PROCÈS-VERBAL N°4
COMMISSION RÉGIONALE DES TERRAINS ET INSTALLATIONS SPORTIVES

Réunion du : lundi 19 octobre 2026

Commission Régionale des Terrains et Installations Sportives

△ TRACÉ FOOT A8 SUR TERRAIN DE GRANDS JEUX (LIGNES CONTINUES)

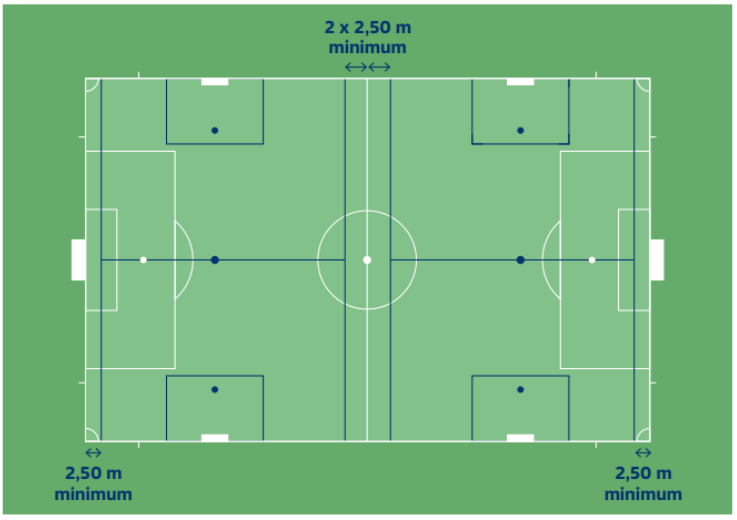
Elle rappelle que les aires de jeu réduit sont obligatoirement entourées en périphérie d'une zone de sécurité libre de tout obstacle (y compris casquette des bancs de touche, poteaux de but et buts mobiles rabattus). La zone de sécurité mesure 2,50 m pour le Foot A8 (Art 5.5)
